SUPERINTENDENCIA DE INDUSTRIA Y COMERCIO	
RAD: 12-39169- -4	FECHA: 2013-04-30 18:11:27
DEP: 2020 DIRECCION DE NUEVAS CREACIONES	EVE: 379 FASE NACIONAL INCLUIDO CAPITULO II
TRA: 11 PCT-PATENTE DE INVENCION CAPITULOS I Y II	FOLIOS: 5
ACT: 519 PRESENTACION

Asunto: Radicación: 12-39169- -4
 Trámite: 11
 Evento: 379
 Actuación: 519
 Oficio: 7910
 Folios: 5

Título de la solicitud: “Extremo de lata para bebida con abertura completa”

Figuras 2 y 5 del documento D1

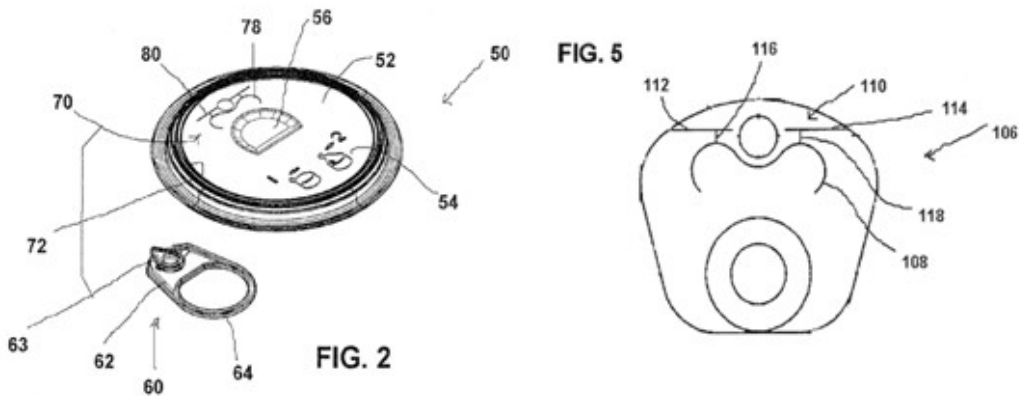
Tal y como se puede observar en el cuadro comparativo, las características técnicas reclamadas en la reivindicación 1 ya han sido anticipadas en el documento D1 ya que este también revela un sistema de cierre y apertura para ser aplicado en recipientes de lata para conservación de bebidas que se encuentran a altas presiones, el cual permite retirar un panel, el cual esta definido por una puntuación periférica, ofreciendo así un acceso a la bebida con abertura completa definida por la entalladura, y al mismo tiempo brindando una apertura segura y controlada.

Las reivindicaciones 2 a 4 ya han sido anticipadas ya que D1 revela la posibilidad de construcción de recipientes funcionales a más de 20 psi (Pág. 3, Párr. 0033, Figura 2), por lo cual carecen de novedad.
